改善箇所説明図

不具合発生箇所の構造、装置又は性能の状況及びその原因

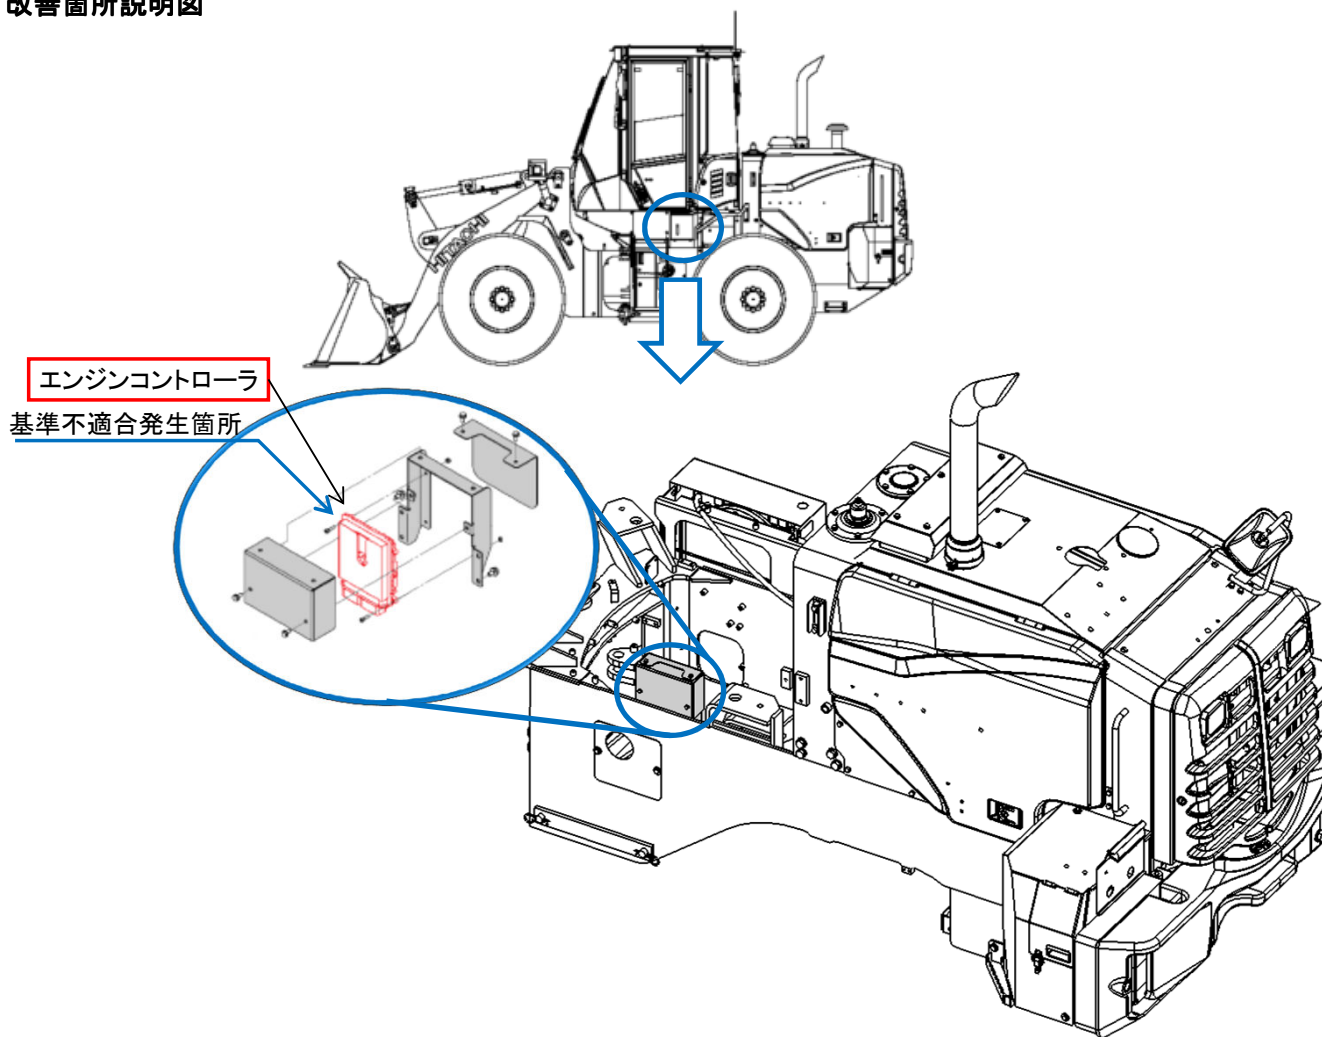
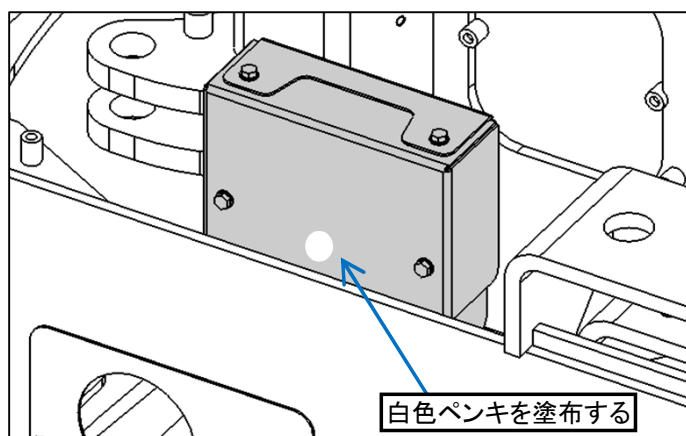
基準不適合発生箇所

ホイールローダのエンジンコントローラにおいて、制御プログラムのNO_x値判定条件が不適切なため、低温環境下での稼働時に、NO_x値を誤判定し警告灯を点灯することがある。そのため、そのままの状態で使用を続けると、フェールセーフ制御となり、原動機の出力が低下するおそれがある。

全車両、エンジンコントローラの制御プログラムを対策プログラムに変更する。

識別: エンジンコントローラカバーに白色ペイントにてマーキングを行う。

白色ペンキを塗布する
